日本原子力発電株式会社 東海第二発電所
原子炉設置変更許可申請（原子炉施設の変更）
の概要について

平成14年8月

残留熱除去系の蒸気凝縮系の機能を削除する。

第2図 原子炉隔離時冷却系系統概要図

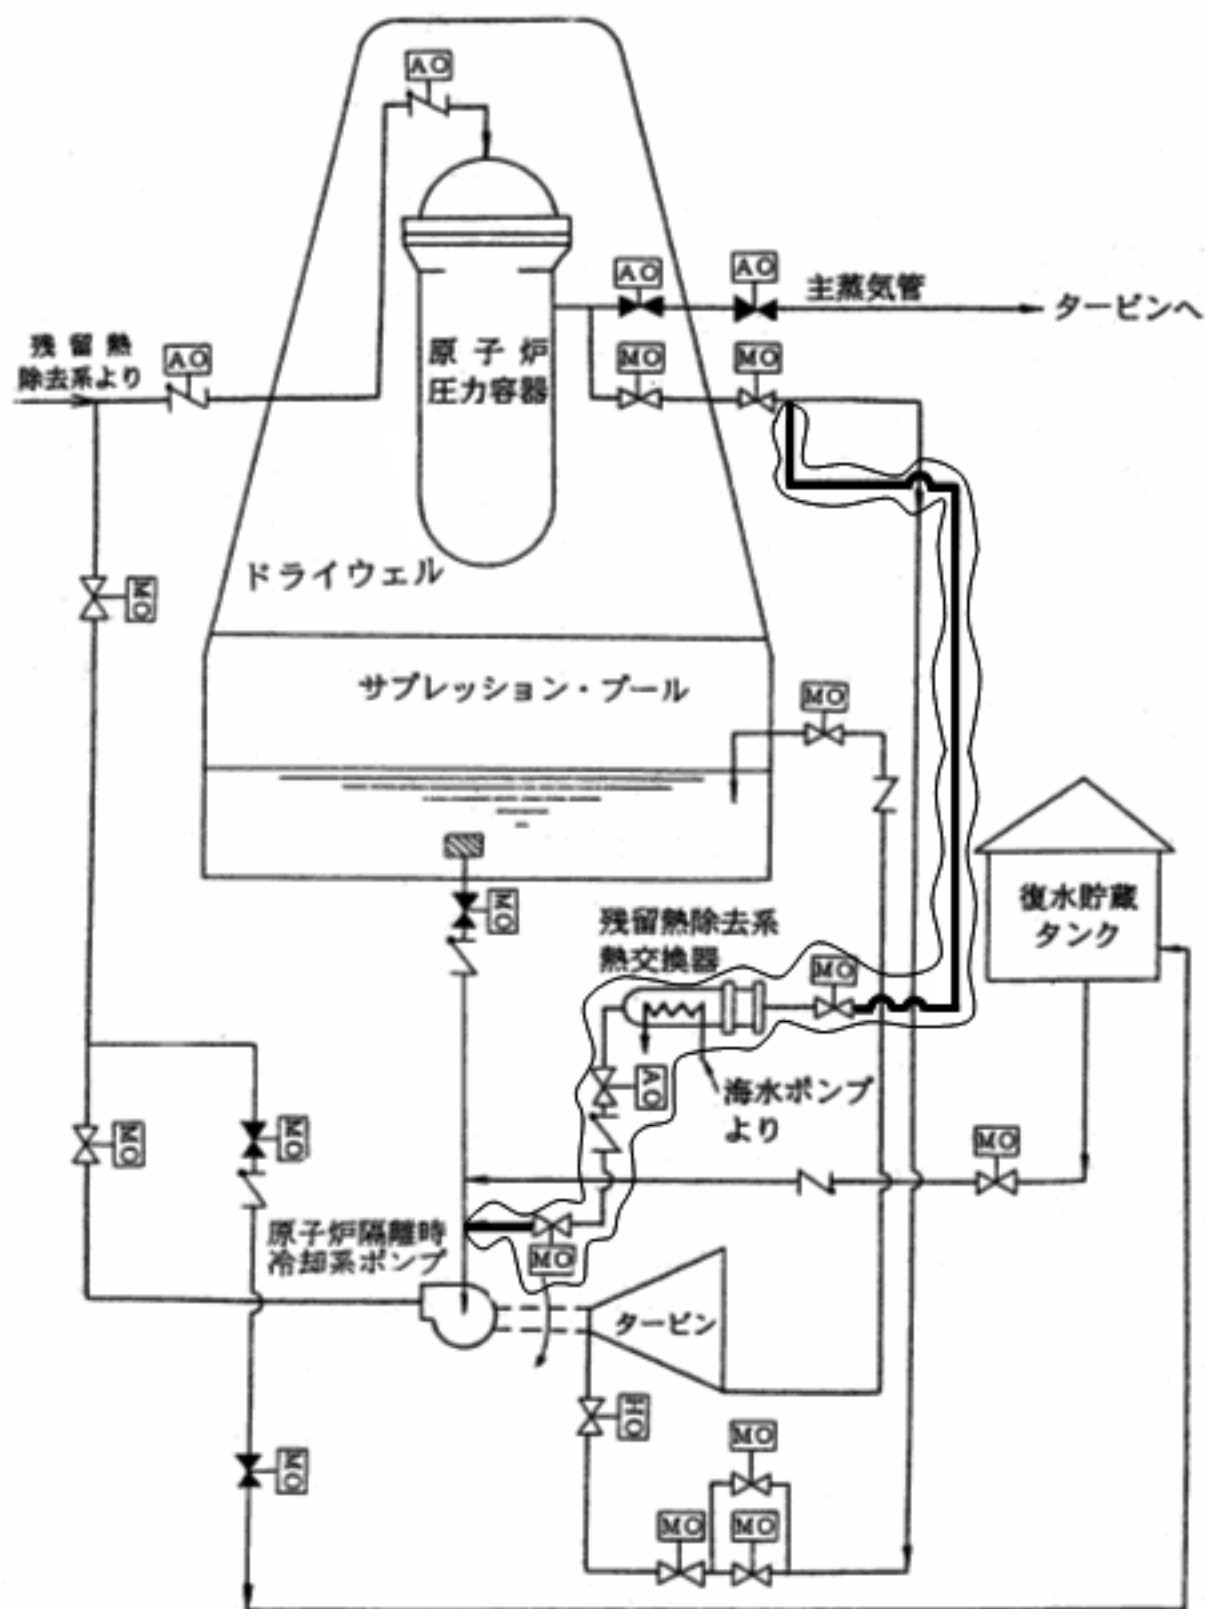
残留熱除去系の機能の一つである蒸気凝縮系は，原子炉隔離時に炉心の崩壊熱等を除去する機能を有しており，その凝縮水は原子炉隔離時冷却系の水源としても利用可能である。しかし，原子炉隔離時の炉心の崩壊熱等の除去については，通常の運転方法として，主蒸気を逃がし安全弁によってサブプレッション・チェンバのプール水中へ放出するとともに，原子炉隔離時冷却系の補給水により原子炉の水位維持を行うこととしており，蒸気凝縮系を用いる必要はないため，蒸気凝縮系の機能を削除することとした。

これに伴い，「ホ 原子炉冷却系統施設の構造及び設備」の記載の一部を最近の記載形式に合わせ，原子炉隔離時冷却系の水源を明確化するとともに，原子炉停止時冷却系を残留熱除去系の機能として整理し，残留熱除去系の機能に関する記載を明確化する。（第 2 図参照）

☁ : 蒸気凝縮系を示す。

— : 機能削除範囲を示す。
